ORDINANZA SPECIALE 17/2021 ART. 9 CO. 3  
*"INTERVENTI DI RICOSTRUZIONE DEL CENTRO STORICO  
DEL COMUNE DI ACCUMOLI"*

SCHEDA EDIFICIO N. 001  
Palazzo ORGANTINI

**Allegato 7.1 – Scheda indicazioni SABAP**

ORTOIMMAGINE PROSPETTO A scala 1:100

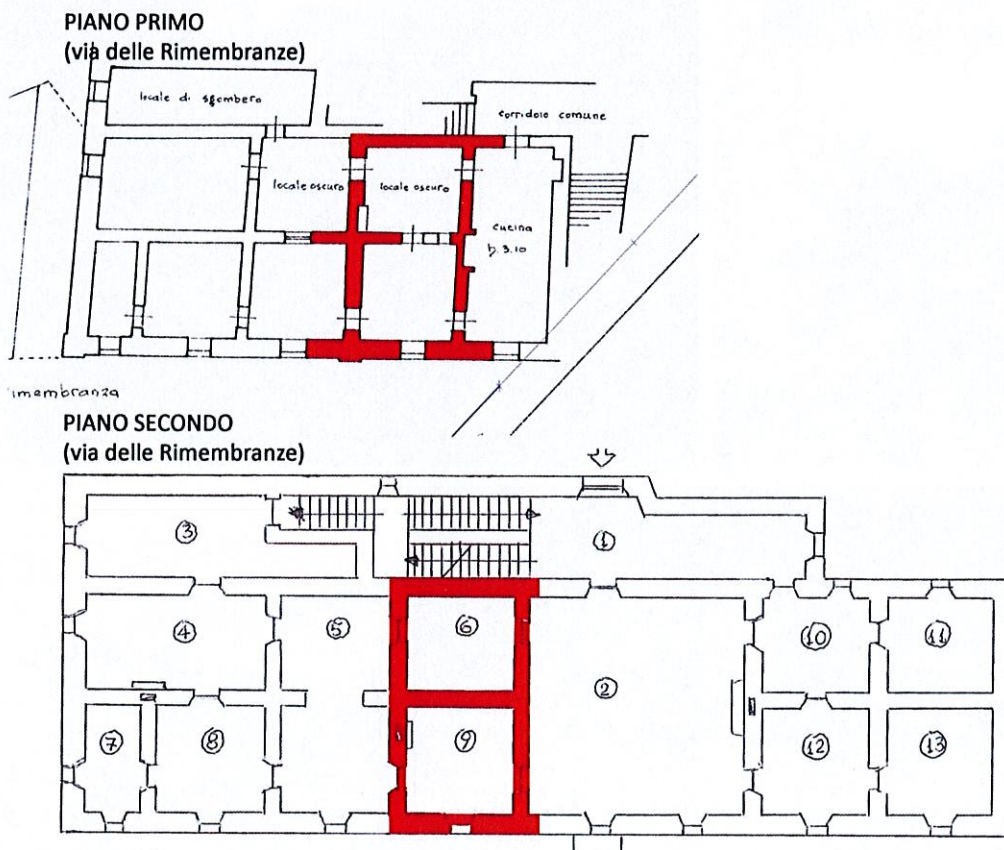
Linea di demarcazione fino alla quale eseguire la demolizione. Per la porzione di edificato in sinistra, che da indicazione di mantenimento fino al secondo piano, come meglio descritto nell'intervento, verrà effettuata valutazione di stabilità e di possibilità di integrazione delle murature nel progetto di ricostruzione. Ove venisse data evidenza della compromissione delle fondazioni e strutture portanti sarà necessario valutare l'opportunità di avanzare l'azione di demolizione controllata alla medesima altezza del lato destro dell'edificato.

Indicazione delle scatole murarie da mantenere. Per il piano secondo resta valido quanto affermato in precedenza circa la verifica della consistenza strutturale.

Fig. 11\_Linea di demarcazione tra porzioni da demolire e da conservare.

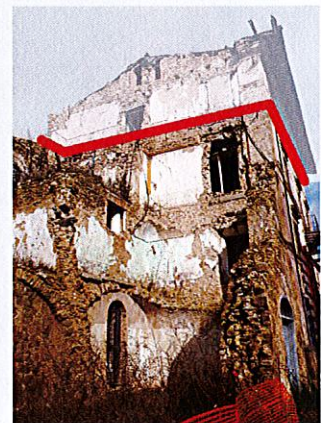
Si richiede la demolizione controllata delle porzioni pericolanti così come indicato nella fig. 11 nell'ottica di preservare al massimo lo spiccato murario di tutto l'isolato e tutelare quelle porzioni di edificio che presentano ancora una continuità della scatola muraria (fig. 12, ambienti A e B).

Fig. 14\_ Elementi da recuperare e catalogare: Via Duca degli Abruzzi.

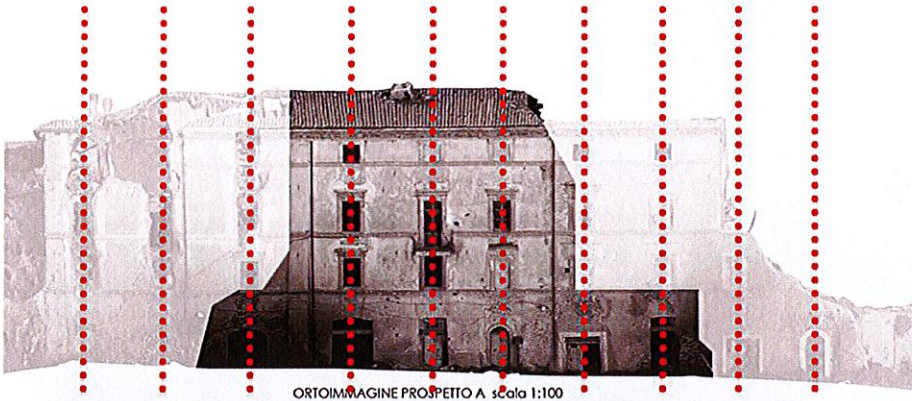
- fronte Via Duca degli Abruzzi (fig. 13)
  - elementi lapidei dell'edificio cinquecentesco: parte della cornice originaria; portale binato (A-B)
  - cantonale dell'edificio cinquecentesco (C)
  - elementi lapidei dei portali e delle cornici
- fronte via delle Rimembranze (fig. 14)

*Fig. 15\_ Scansione del fronte su Via delle Rimembranze: individuazione degli assi delle bucaure.*

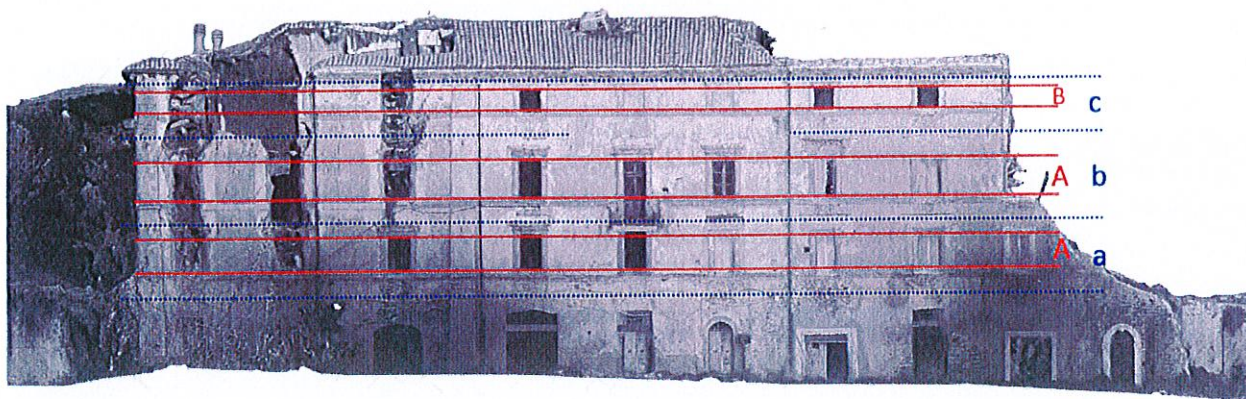
- riproposizione dell'**alternanza tra fasce di bucatore e maschi murari** (fig. 15); la differenza dimensionale dei maschi murari testimonia la complessa evoluzione dell'aggregato formatosi per rifusione di diverse unità preesistenti ed originariamente autonome.
